Objet : S.A.S. CARRIERES DE LARGILLAY

Demande d'autorisation environnementale - Projet d'exploitation d'une carrière
hors d'eau – Commune de Largillay-Marsonnay (39)
Dossier consolidé déposé le 12/09/2024

DOSSIER CONSOLIDÉ LE 12/09/2024

FOURNITURE DES COMPLEMENTS ET CORRECTIFS

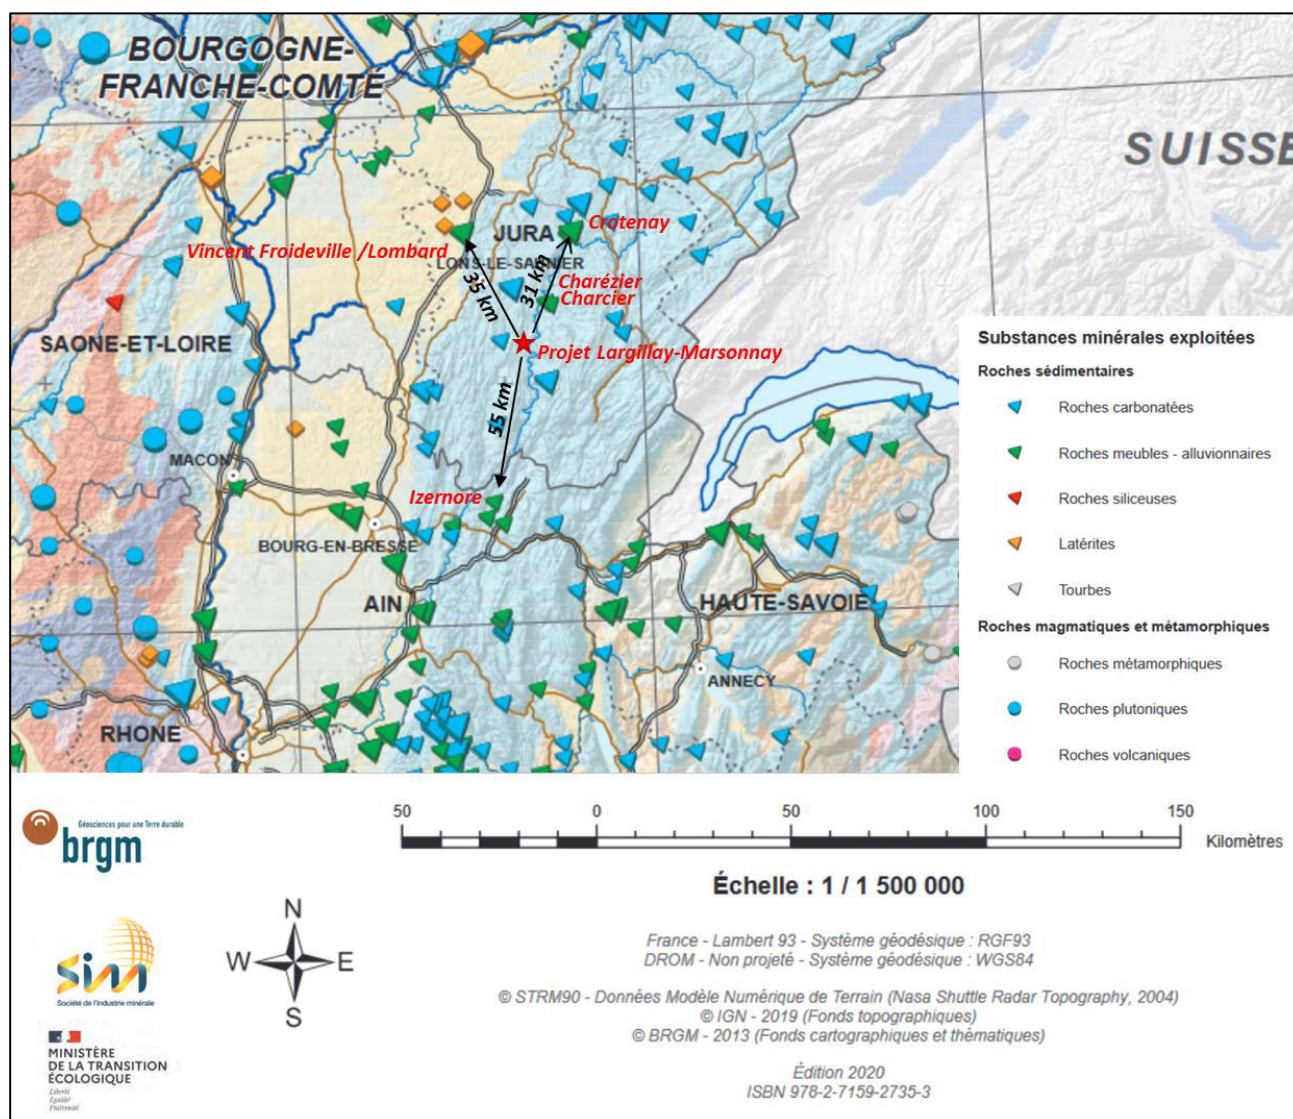
18) Etude d'impact - Généralités : Démontrer la raison impérative d'intérêt public majeure et l'absence d'alternative de moindre impact (se référer à l'avis du service SBEP de la DREAL BFC annexé)

La justification de l'intérêt public majeur a été complétée dans le dossier de demande de dérogation (page 20) :

Le schéma départemental des carrières du Jura préconise une réduction progressive des extractions en milieu alluvial.

Il ne reste actuellement plus que 6 carrières de matériaux alluvionnaires dans le département du Jura. Les carrières exploitées hors d'eau sont les suivantes :

- **Carrière SCL à Charcier** – Production autorisée : 55 000 T/an jusqu'en 2028 ;
- **Carrière Pernot à Crotenay** – Production autorisée : 300 000 T/an jusqu'en 2037 ;
- **Carrière Ayel à Cronenay** – Production autorisée : 60 000 T/an jusqu'en 2038 ;
- **Carrière Bugada à Vannoz** (Champagnole) : Production autorisée 40 000 T/an jusqu'en 2025.

Les carrières exploitées en eau sont les suivantes :

- **Les Carrières Jurassiennes à Froideville/Lombard** – Production autorisée : 200 000 T/an jusqu'en 2038 ;
- **Carrière Pernot à Champdivers** (région Dole) – Production autorisée : 200 000 T/an jusqu'en 2027.

Localement, dans un rayon de 30 km du projet, il n'y a pas d'autre carrière susceptible d'alimenter le secteur en matériaux alluvionnaires.

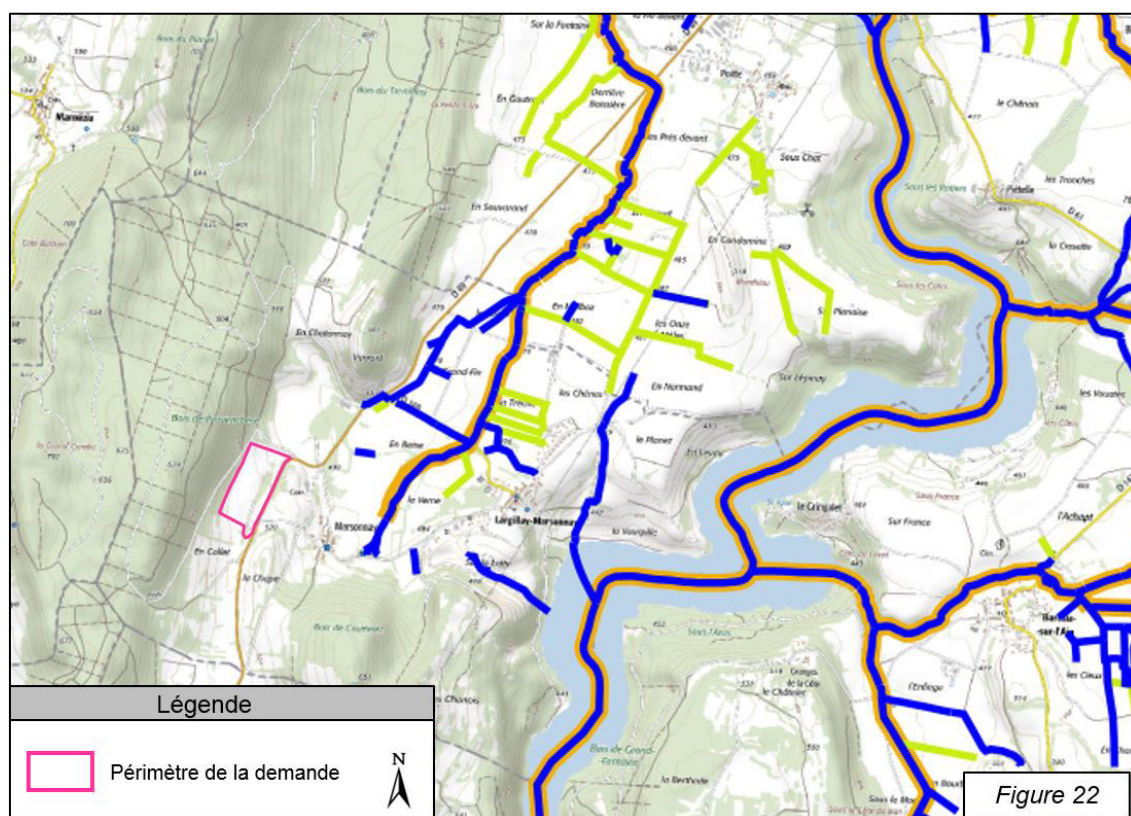
20) Etude d'impact - Généralités : *Réaliser une étude des écoulements superficiels (le prolongement topographique de la zone est déjà cartographié comme un boisement humide). Des observations de terrain montrent des zones avec des écoulements superficiels et des « mouillères » : un cours d'eau situé à proximité, pouvant recevoir les eaux de trop-plein du bassin de décantation, est manquant sur la cartographie présentée dans le dossier (se référer aux photographies prises par l'OFB sur site).*

Au Nord du site, les sols sont constitués d'argiles varvées imperméables. Leur compacité constitue un écran hydraulique favorisant la rétention d'eau. La zone humide occupe ces terrains.

L'alimentation de cette zone humide s'effectue majoritairement depuis les terrains imperméables attenants situés à l'amont et depuis le relief de Varant.

Le bassin versant qui alimente la zone humide représente environ 100 ha. Les terrains concernés par le projet d'exploitation occupent moins de 0.5 % de ce bassin versant. **Le projet d'exploitation de la carrière n'aura aucune influence sur le fonctionnement hydraulique du secteur.**

Figure 10 bis : Localisation des zones de stratégies locales de gestion des risques d'inondation (SLGRI)

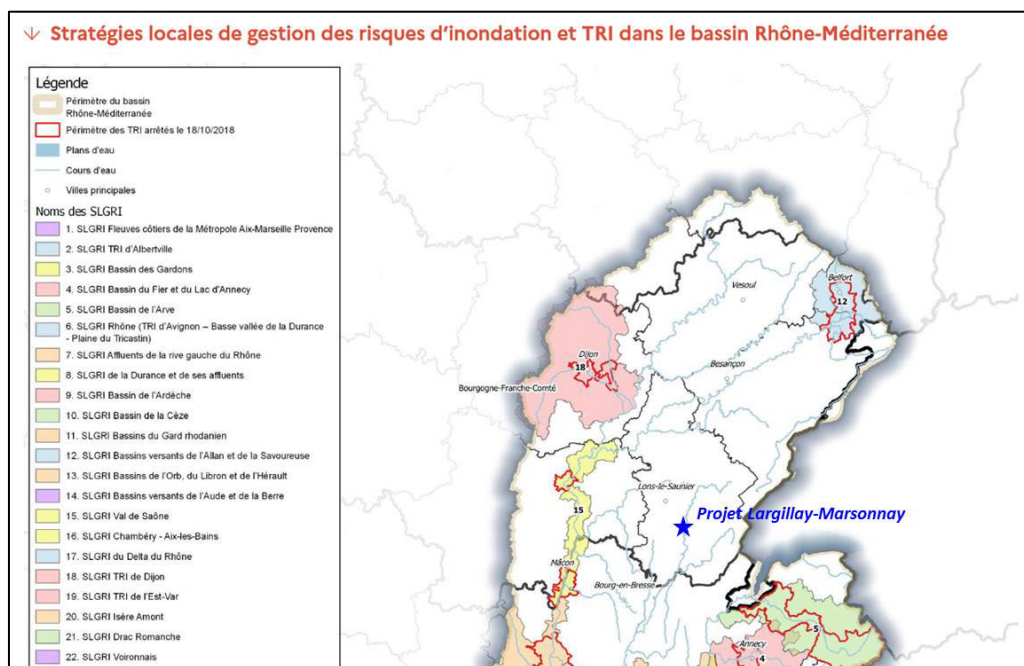
27) Etude d'impact – Thème « eaux » : Justifier de la compatibilité du projet avec le plan de gestion des risques d'inondation (PGRI) du bassin Rhône-Méditerranée 2022-2027, pièce obligatoire pour les procédures de déclaration au titre de la loi sur l'eau.

Le projet d'exploitation de carrière intègre une procédure de **déclaration au titre de la Loi sur l'Eau** pour le **rejet d'eaux pluviales** dans le sous-sol (rubrique 2.1.5.0), la présence d'un **plan d'eau permanent** (rubrique 3.2.3.0) et la présence d'un **piézomètre** (rubrique 1.1.1.0).

Conformément à la réglementation, le dossier doit présenter la compatibilité du projet avec le plan de gestion des risques inondation du bassin Rhône-Méditerranée 2022-2027 ([page 52 du Tome 1](#)).

La commune de Largillay-Marsonnay n'est pas située sur un Territoire à Risque important d'Inondation. Elle n'est pas non plus concernée par un Plan de Prévention du Risque Inondation.

Il n'y a donc pas de stratégies locales pour la gestion des risques d'inondation.

Le projet ne présente pas d'opposition ni de contrariété avec les objectifs généraux du PGRI. Il est notamment compatible avec l'orientation suivante :

Figure 6 bis : Localisation du piézomètre sur vue aérienne

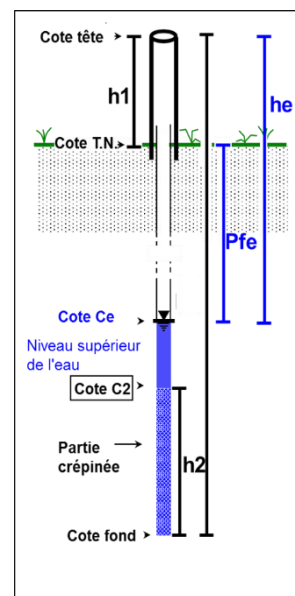
2) Rubriques des nomenclatures des ICPE et des IOTA : *Concernant la mise en place des piézomètres pour le suivi de la quantité et de la qualité de l'eau, il convient d'implanter un second piézomètre en amont en plus de celui déjà présent en aval du projet. Il conviendra d'intégrer la demande de mise en place au présent dossier. Cette mise en place est soumise à la rubrique 1.1.1.0 de la loi sur l'eau (nomenclature des IOTA).*

« **Procédure** : le piézomètre implanté sur le site doit être régularisé au titre de la rubrique 1.1.1.0 de la nomenclature loi sur l'eau. Les éléments complémentaires nécessaires à la régularisation doivent être intégrés au dossier d'autorisation. Il sera indiqué les caractéristiques, la localisation précise et le mode d'exploitation du piézomètre. Une coupe de l'ouvrage pourra être fournie. Les éléments apportés devront permettre de vérifier que la réalisation du piézomètre est conforme aux dispositions de l'arrêté du 11 septembre 2003, lequel précise notamment les caractéristiques techniques imposées pour le tubage ou cuvelage du forage et la protection de la tête de forage. Enfin, le demandeur devra déclarer ce piézomètre au BRGM sur le site DUPLOS (<https://duplos.developpement-durable.gouv.fr/#/>) et bénéficier d'un code BSS. »

Dans le cadre du suivi environnemental du site, l'exploitant a implanté un piézomètre en partie basse du projet à l'altitude 507 m NGF. L'ouvrage a été réalisé par la **société SILFRA**, le **20 Avril 2021**.

Les informations relatives à la localisation géographique de l'ouvrage sont présentées dans le tableau suivant. Le site d'implantation a été choisi en vue de maîtriser l'évacuation des eaux de ruissellement et éviter toute accumulation dans un périmètre de 35 m.

Commune d'implantation	LARGILLAY-MARSONNAY
Lieu-dit	Sur Le Buisson
Référence cadastrale	ZA 36
Coordonnée (Lambert 93) en m	X = 903561 Y = 6609607
Altitude	507 m NGF
Description de l'emplacement	Au pied du talus de la RD 49

Nom du piézomètres	SD 5
Cote TN	507,10
h1 (m)	0,57
Cote Tête	507,67
h2 (hauteur crépinée, m)	15,00
C2 (cote max crépine)	504,60
Cote fond	489,60
Diamètre de foration	ODEX (Tubage Ø 90 mm)
Diamètre du tubage	Tube PVC Ø 45/50 mm

Afin d'assurer une parfaite sécurisation de la nappe vis-à-vis d'une éventuelle pollution, le piézomètre est équipé d'une **margelle bétonnée** et d'un **capot de fermeture** sécurisé par **cadenas**.
